改善箇所説明図

メータークラスターパネル

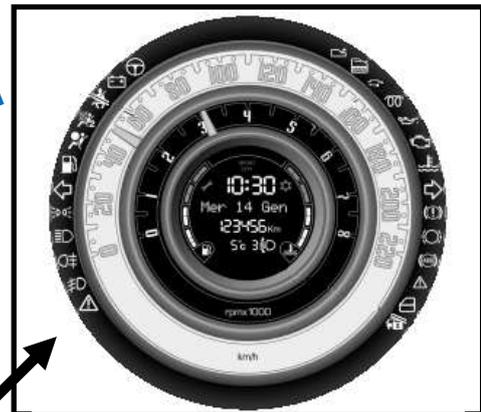
基準不適合発生箇所

スピードメータにおいて、メータークラスターパネルの製造が不適切なため、車室内の温度が高い場合、スピードメータの駆動ギアが作動しないことがある。そのため、速度を正しく表示せず、保安基準第46条の基準に適合しないおそれがある。

改善の内容

全車両、メータークラスターパネルを良品と交換する。

識別 : VIN プレート(カーゴルーム内)の車台番号の右側部分に黄色ペイントを塗布する。
